ADDENDA 1

Pour l'appel d'offres N° 22-188-02

Réfection des blocs sanitaires et du secteur administratif de l'école secondaire Laval Junior Academy

2 MARS 2023
ÉMISSION POUR **ADDENDA no 01**

Projet
RÉFECTION DES BLOCS SANITAIRES ET DU SECTEUR ADMINISTRATIF DE L'ÉCOLE SECONDAIRE JUNIOR LAVAL ACADEMY
Titre
MÉNAGEMENTS INTÉRIEURS EXTRAIT DE LA FEUILLE A-701 ÉLÉVATION 1C ET 1K

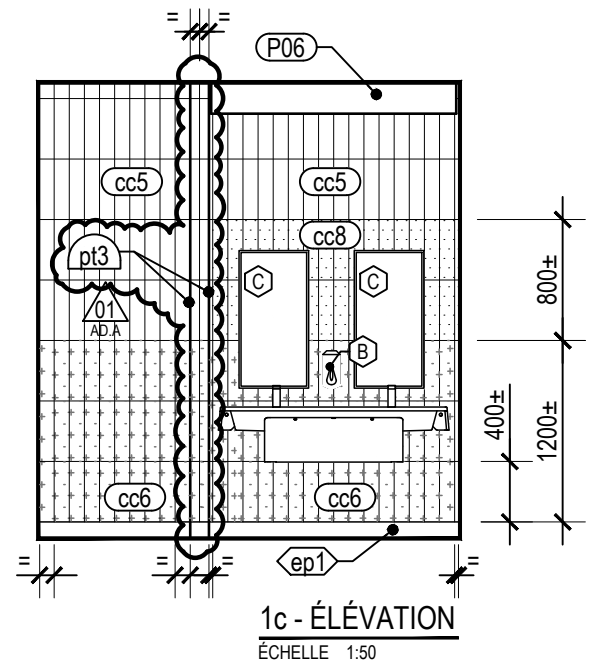
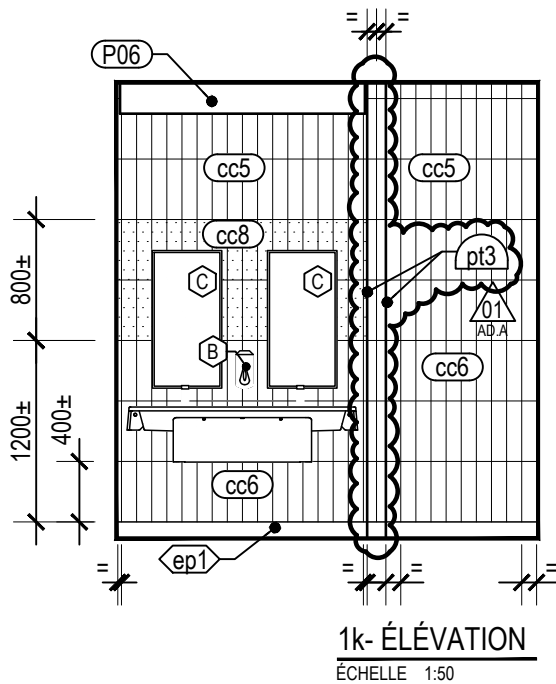
- .2 Sur l'élévation 1c, **ajouter** les moulures de types **pt3**. Voir le dessin A-701.01 ci-joint.
- .3 Sur l'élévation 1k, **ajouter** les moulures de types **pt3**. Voir le dessin A-701.01 ci-joint.

Projet	RÉFECTION DES BLOCS SANITAIRES ET DU SECTEUR ADMINISTRATIF DE L'ÉCOLE SECONDAIRE JUNIOR LAVAL ACADEMY
Titre	AMÉNAGEMENTS INTÉRIEURS EXTRAIT DE LA FEUILLE A-702 PLAN 1A ET ÉLÉVATION 1G

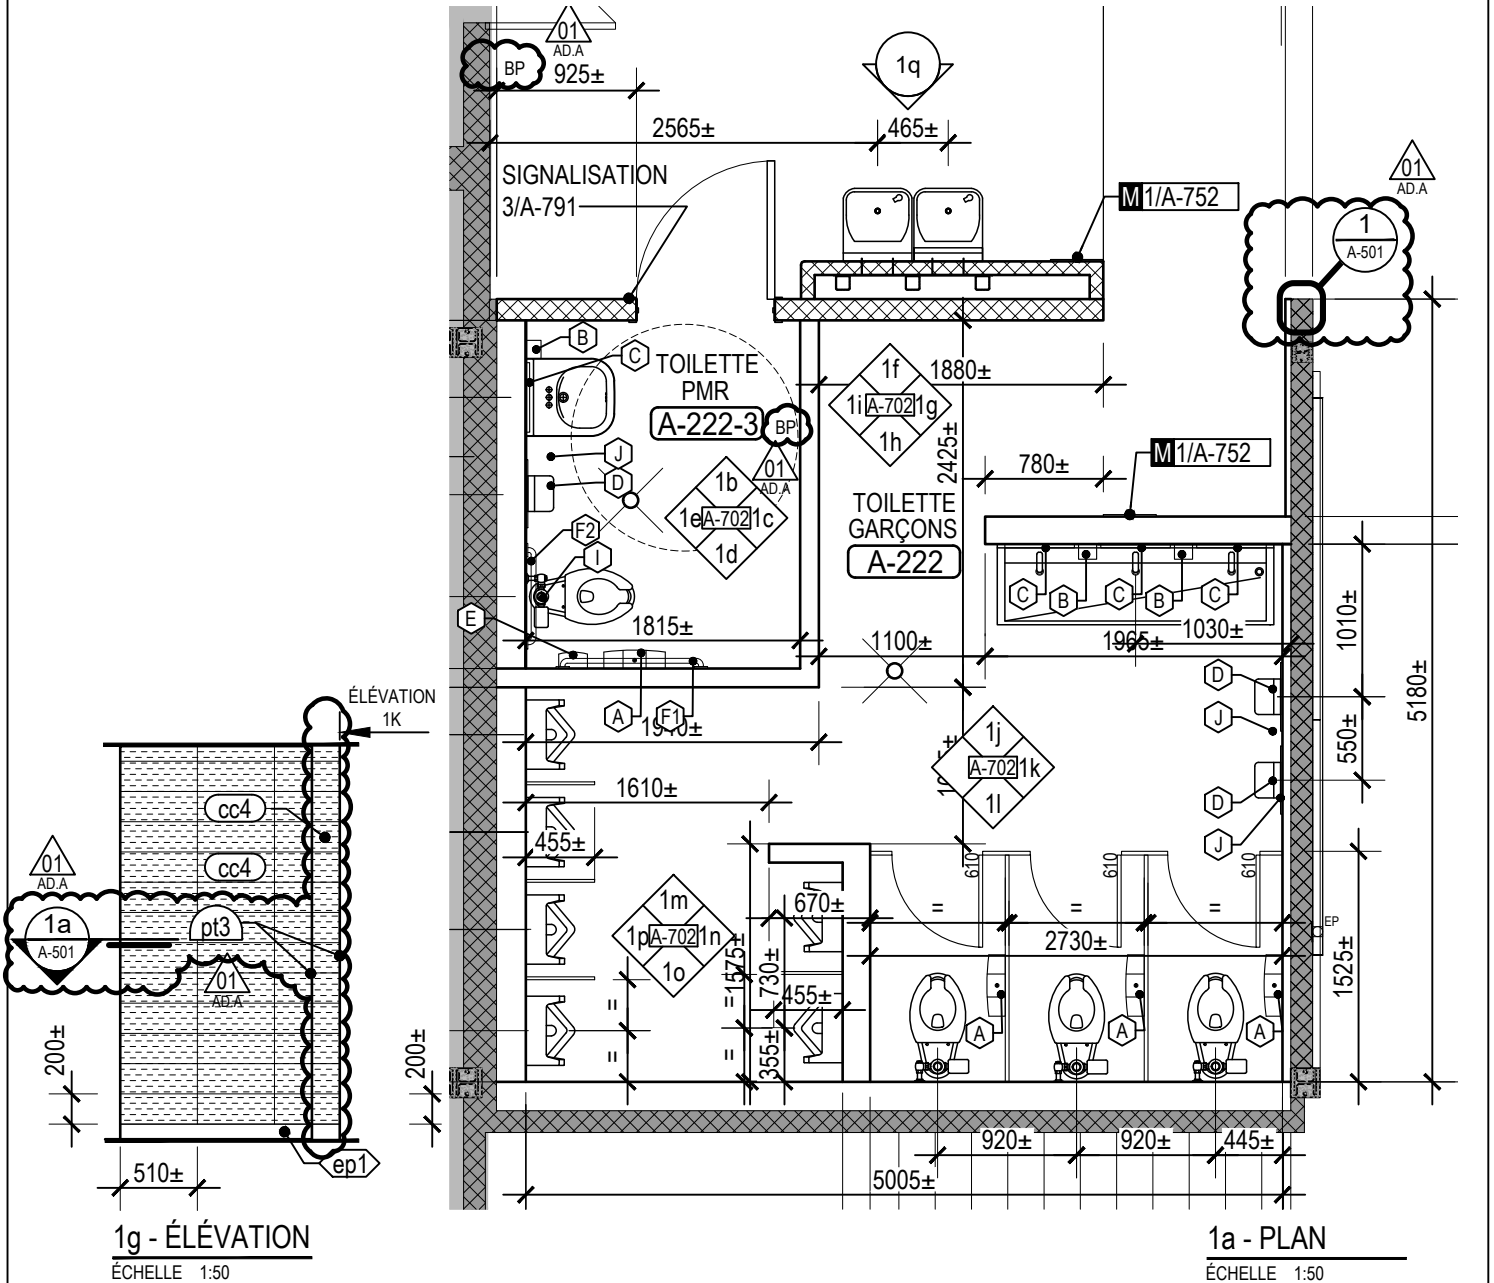
- .1 Sur le plan 1a :
 - .1 Dans la salle de toilettes garçons A-222 : **ajouter** la référence au détail 1a/A-501. Voir le dessin A-702.01 ci-joint.
 - .2 Dans la salle de toilettes PMR A-222-3 et dans le corridor A-200 : **ajouter** le symbole « BP » pour les boutons-poussoirs de l'ouvre-porte automatique. Voir le dessin A-702.01 ci-joint.
- .2 Sur l'élévation 1g, **ajouter** les moulures de types **pt3** ainsi que l'extrémité du mur en céramique **cc4** et **ajouter** la référence au détail 1a/A-501. Voir le dessin A-702.01 ci-joint.

Projet	RÉFECTION DES BLOCS SANITAIRES ET DU SECTEUR ADMINISTRATIF DE L'ÉCOLE SECONDAIRE JUNIOR LAVAL ACADEMY
Titre	AMÉNAGEMENTS INTÉRIEURS EXTRAIT DE LA FEUILLE A-703 PLAN 1A

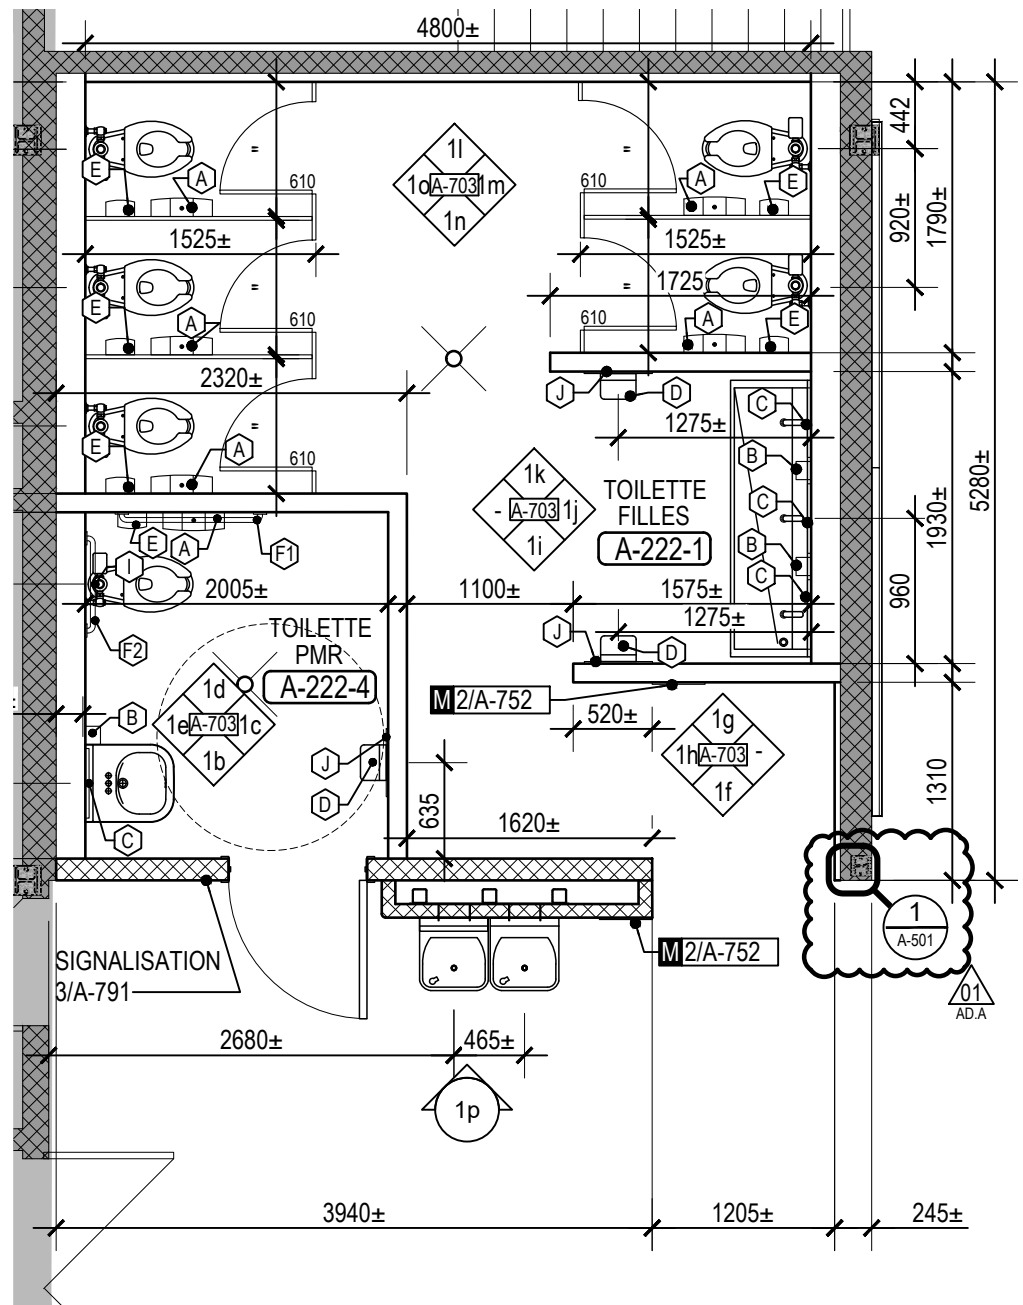
- .1 Sur le plan 1a, dans la salle de toilettes filles A-222-1 : **ajouter** la référence au détail 1a/A-501. Voir le dessin A-703.01 ci-joint.

Projet	RÉFECTION DES BLOCS SANITAIRES ET DU SECTEUR ADMINISTRATIF DE L'ÉCOLE SECONDAIRE JUNIOR LAVAL ACADEMY
Titre	AMÉNAGEMENTS INTÉRIEURS EXTRAIT DE LA FEUILLE A-704 PLAN 1A

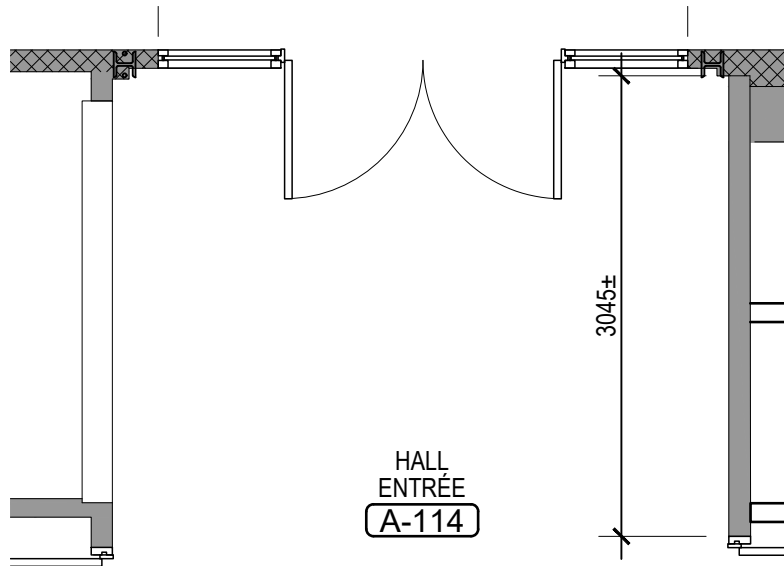
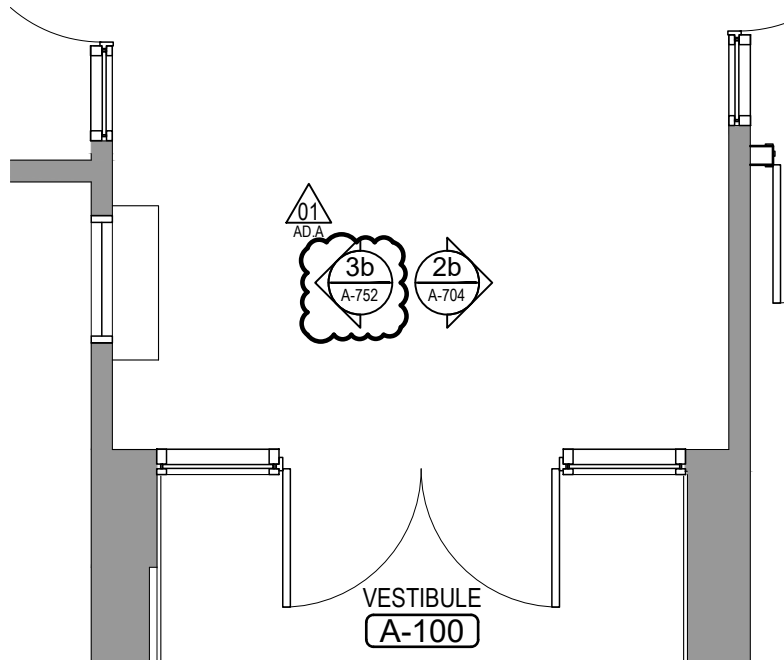
- .1 Sur le plan 1a : **ajouter** la référence à l'élévation du mobilier intégré 3b/A-752. Voir le dessin A-704.01 ci-joint.
- .2 **Modifier** les élévations 1d, 1e, 1i et 1 j. Voir le dessin A-704.02 ci-joint.

Projet	RÉFECTION DES BLOCS SANITAIRES ET DU SECTEUR ADMINISTRATIF DE L'ÉCOLE SECONDAIRE JUNIOR LAVAL ACADEMY
Titre	MOBILIERS INTÉGRÉS EXTRAIT DE LA FEUILLE A-751 ÉLÉVATION 2B

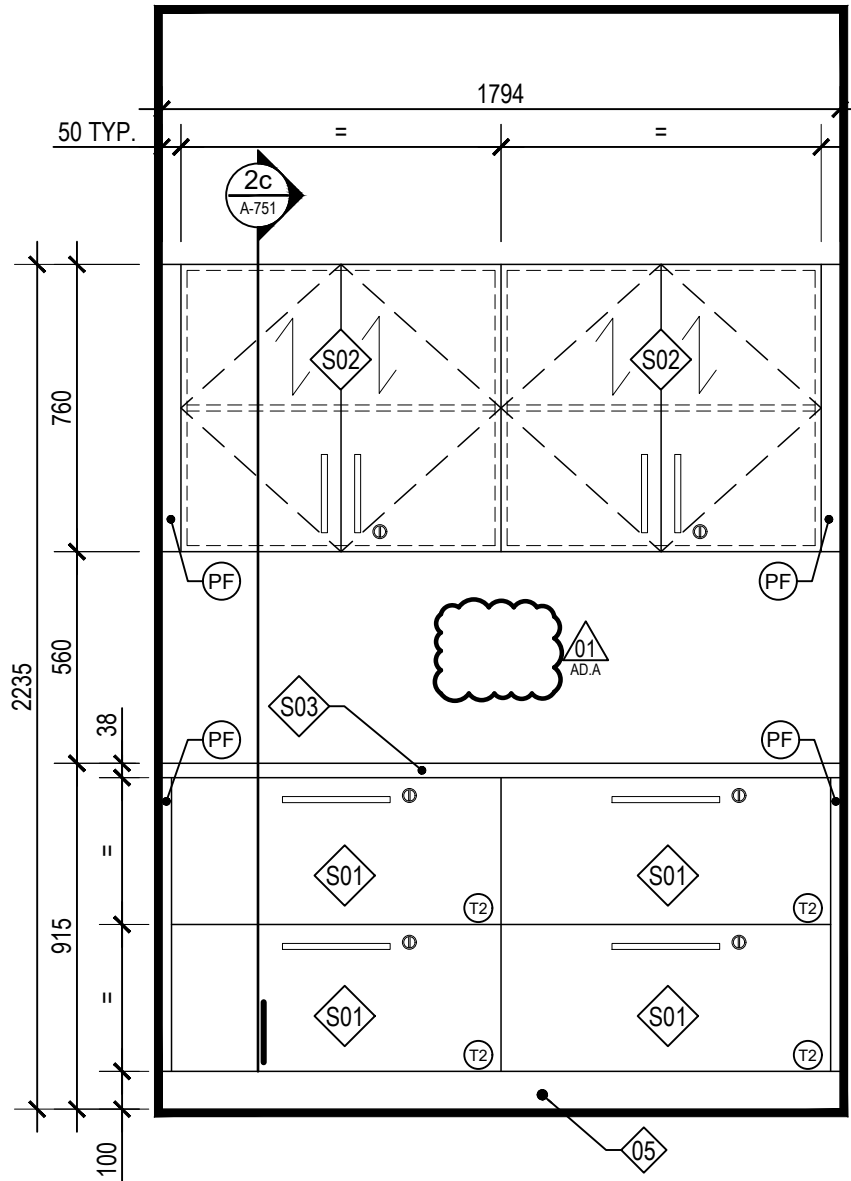
- .1 À la légende des notes spécifiques :
 - .1 **Ajouter** la note spécifique 13 : « FENÊTRE INTÉRIEURE. VOIR BORDEREAU DES PORTES ET CADRES ».
 - .2 **Ajouter** la note spécifique 14 : « PASSE-VOIX, VOIR DEVIS SECTION 08 80 00 VITRAGE ».
- .2 Sur l'élévation 2 b, **enlever** le symbole « S03 » entre les cabinets bas et les cabinets hauts. Voir le dessin A-751.01 ci-joint.

Projet
RÉFECTION DES BLOCS SANITAIRES ET DU SECTEUR ADMINISTRATIF DE L'ÉCOLE SECONDAIRE JUNIOR LAVAL ACADEMY
Titre
MOBILIERS INTÉGRÉS EXTRAIT DE LA FEUILLE A-752 ÉLÉVATION 3B

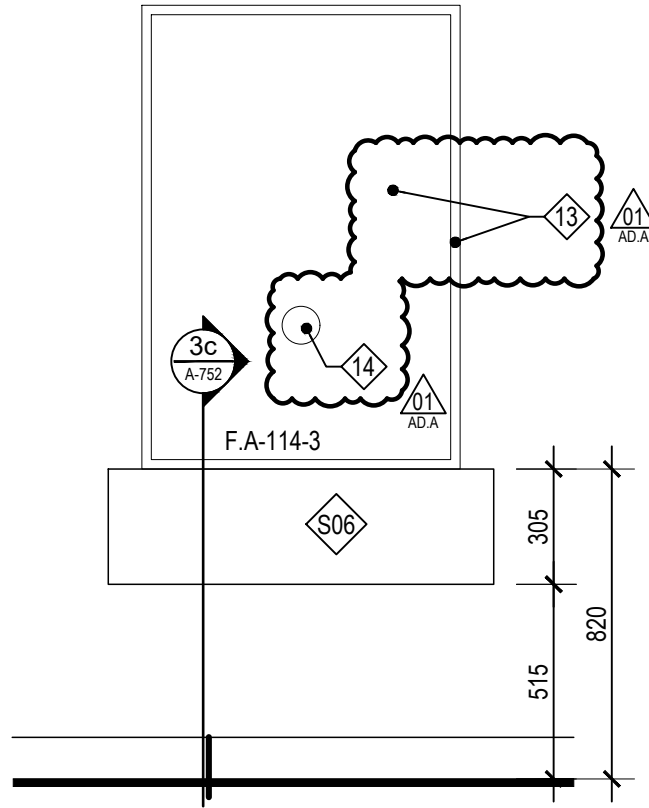
- .1 Sur l'élévation 3 b, **ajouter** les notes spécifiques 13 et 14. Voir le dessin A-752.01 ci-joint.
